**FKT-SA „Bremsen“  
Sitzung vom 16/17.03.2011**

**Änderungsvorschlag  
ECE-R13 Anhang 14**

## Änderungsvorschlag für ECE R13, Anhang 14, Punkt 1.1

# Klassischer Aufbau einer elektrischen Bremsanlage im Anhänger 01/02

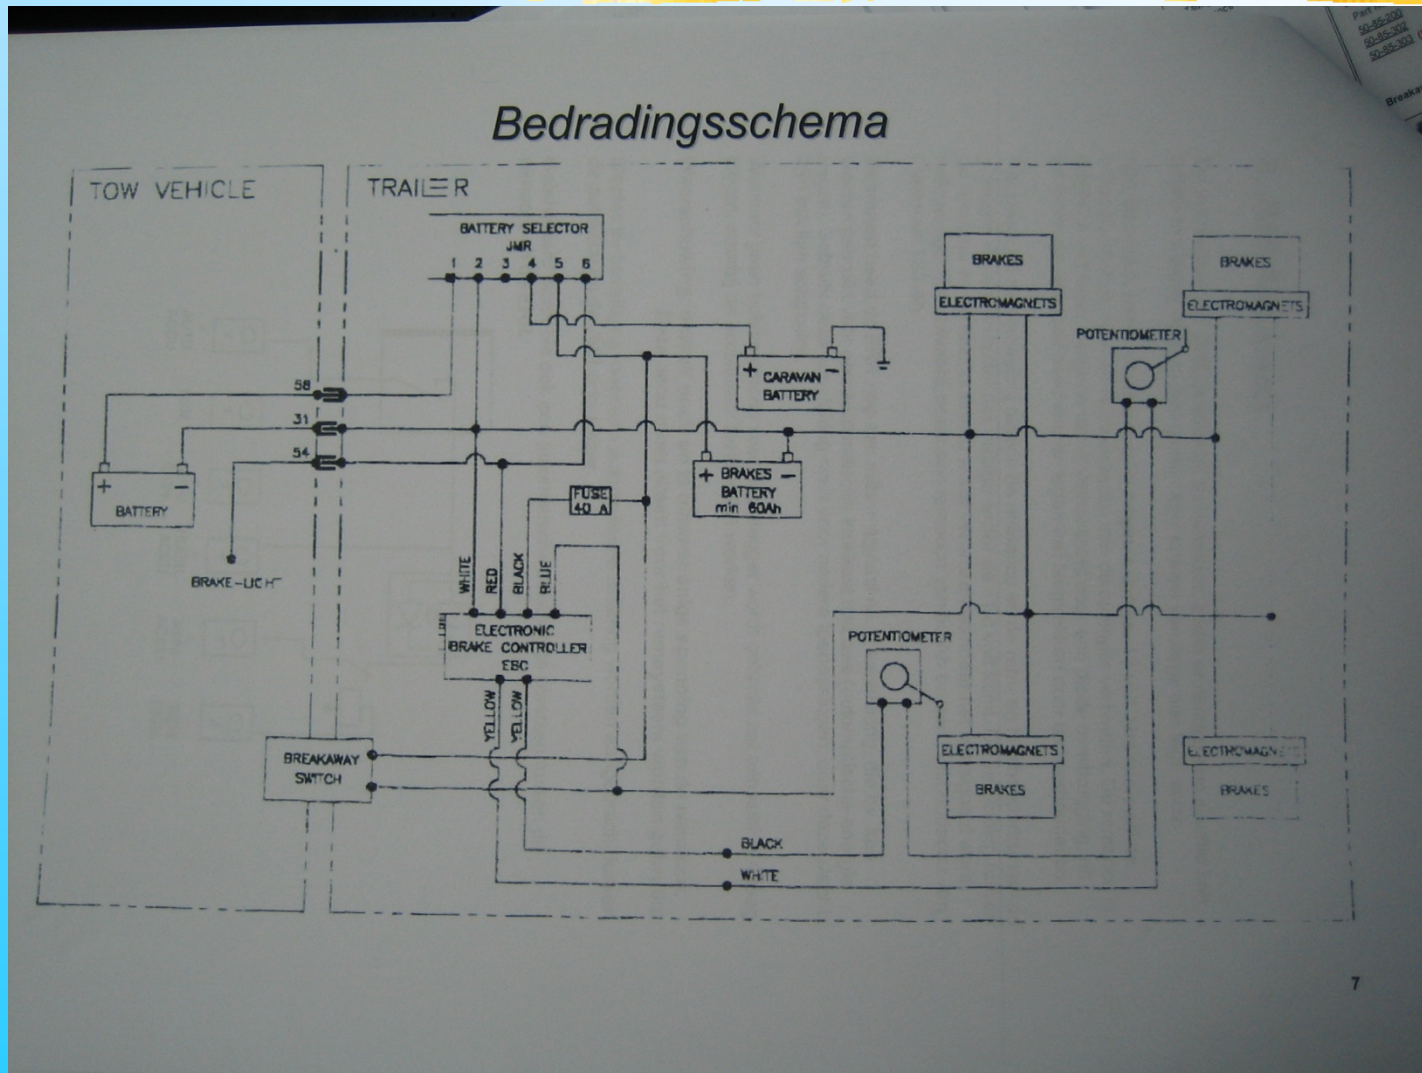
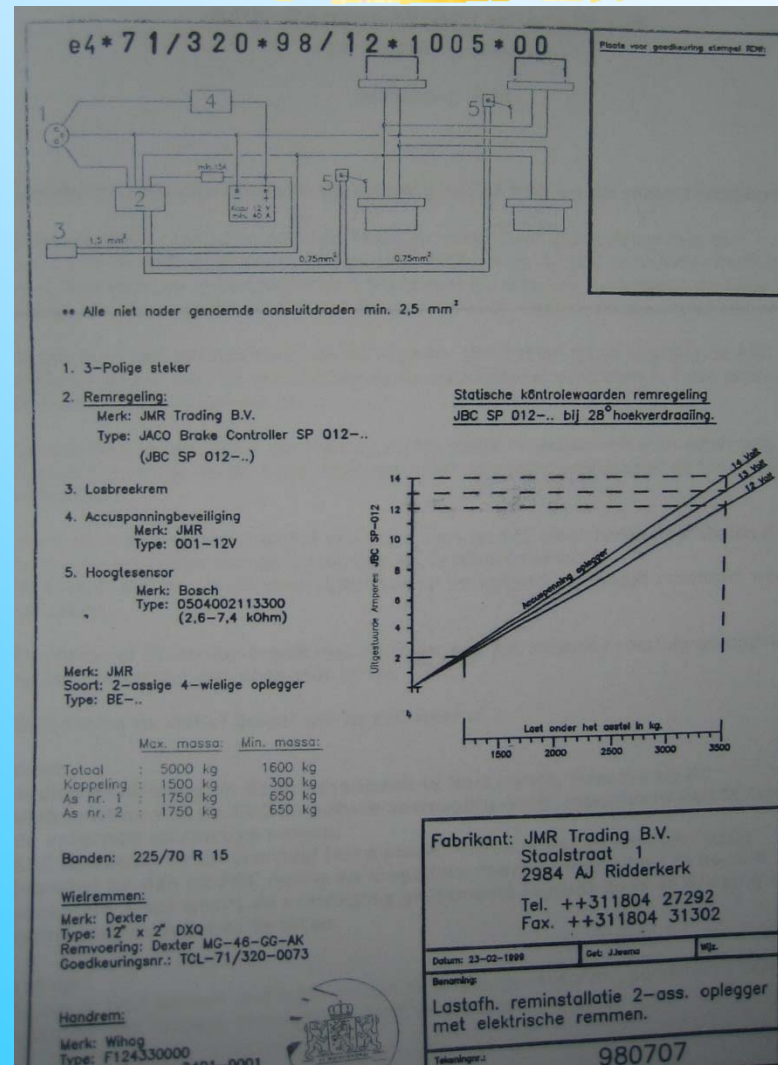
rein elektrisch  
nicht  
elektromechanisch

## **Rein elektrische Bremsanlagen Nachteile**

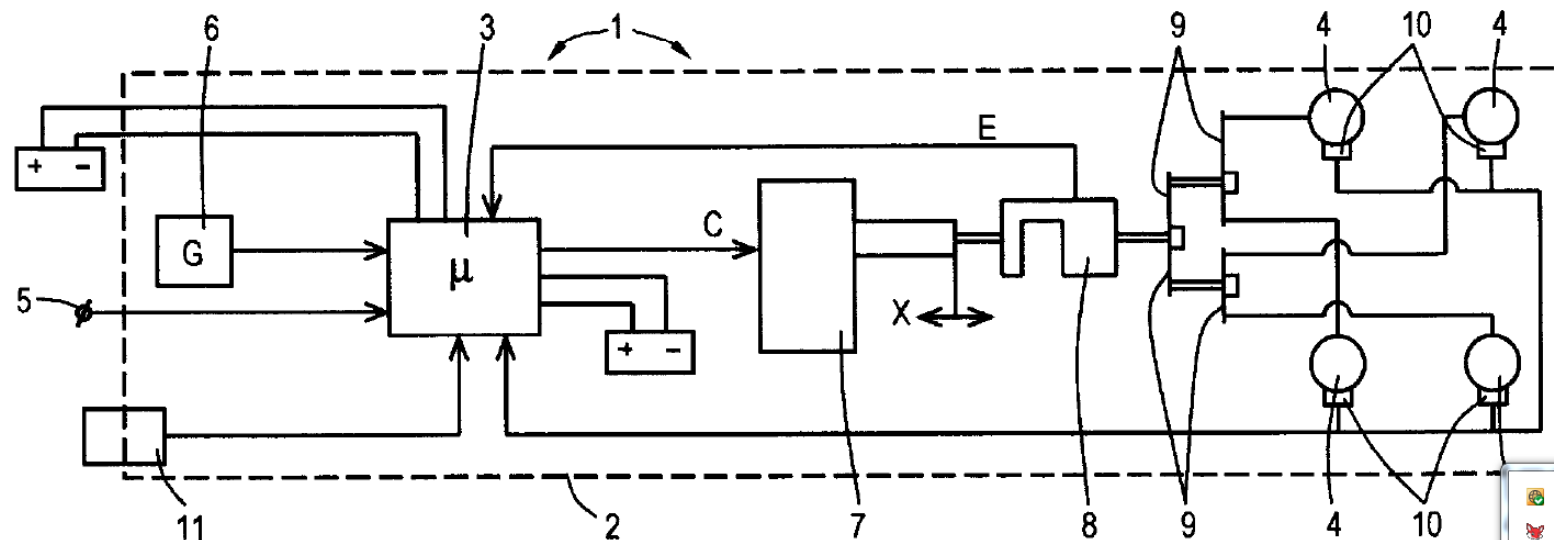
- Kontakt und Korrosionsproblem an den elektrischen Radbremsen
- Notwendigkeit für separate Feststellbremse

## **Elektro-Mechanische Übertragungseinrichtung**

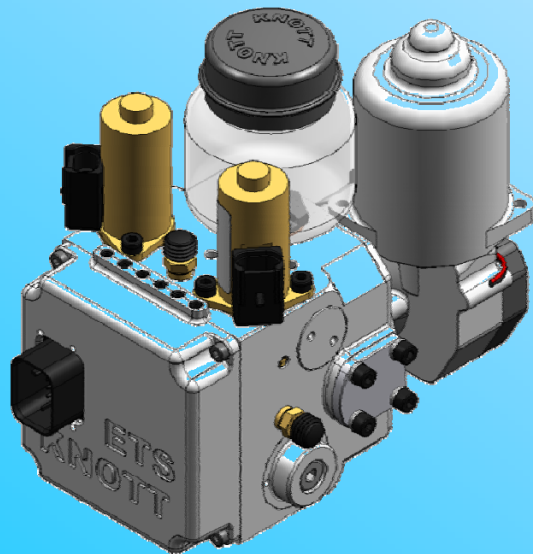
- Die Reaktionsgeschwindigkeit dieser Systeme mit „elektrischen Zylindern“ ist deutlich geringer als die von hydraulischen oder elektrischen Systemen.
- Außerdem kann bei Ausfall der elektrischen Betätigung bei solchen mechanischen Zylindern durch die teilweise vorhandene Selbsthemmung nicht vorhergesagt werden wie sich das System weiterhin verhalten wird.

# Elektro-Hydraulische Übertragungseinrichtung indirekt

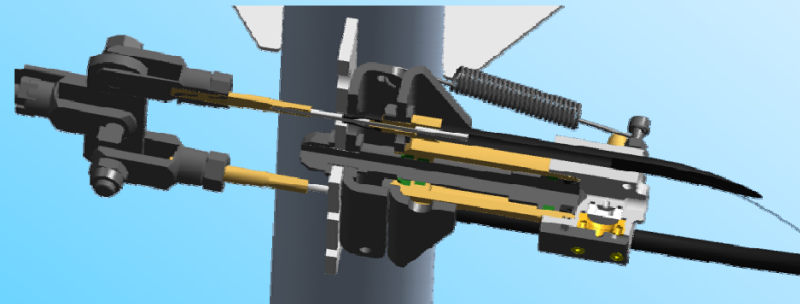
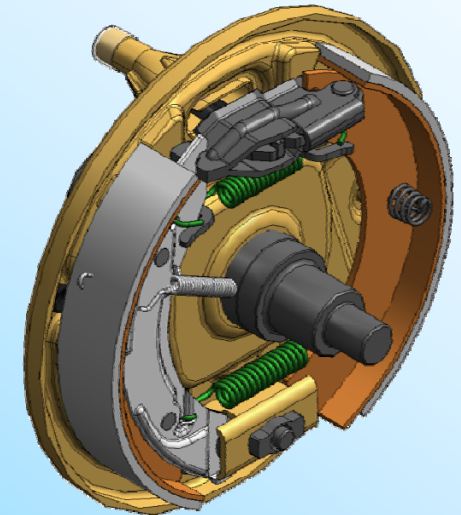
Neben der elektro-mechanischen Übertragungseinrichtung sollte auch im Vorschriftentext explizit auch elektro-hydraulische Übertragungseinrichtungen zugelassen sein.

“For the purposes of the following provisions electrical braking systems are service braking systems consisting of a control device, an **electromechanical or electrohydraulic** transmission device, and friction brakes. The electrical control device regulating the **braking force** for the trailer shall be situated on the trailer.”

# Elektro-Hydraulische Übertragungseinrichtung direkt

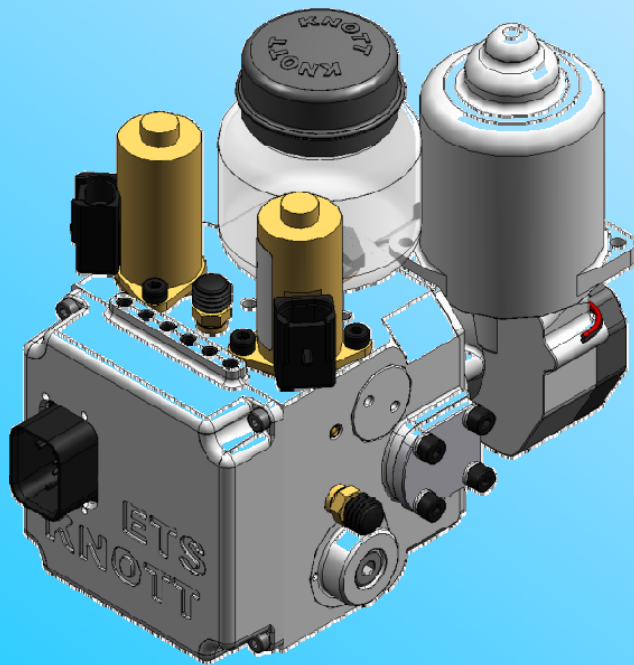
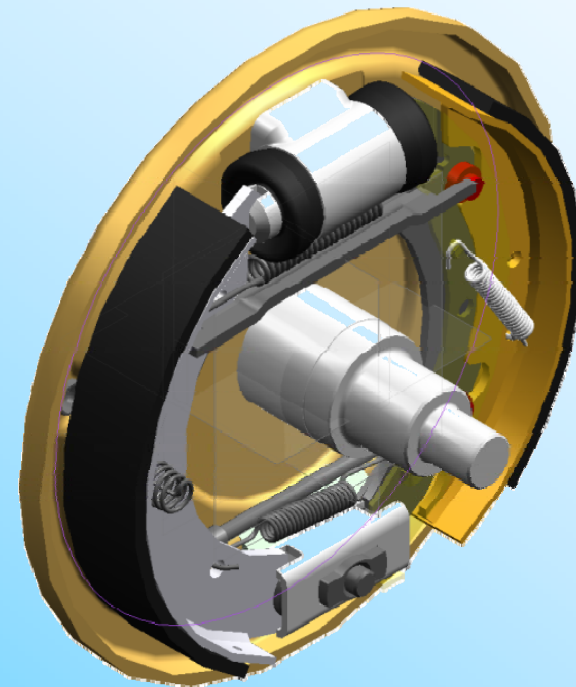
Neben der elektro-mechanischen Übertragungseinrichtung sollte auch im Vorschriftentext explizit auch elektro-hydraulische Übertragungseinrichtungen zugelassen sein.
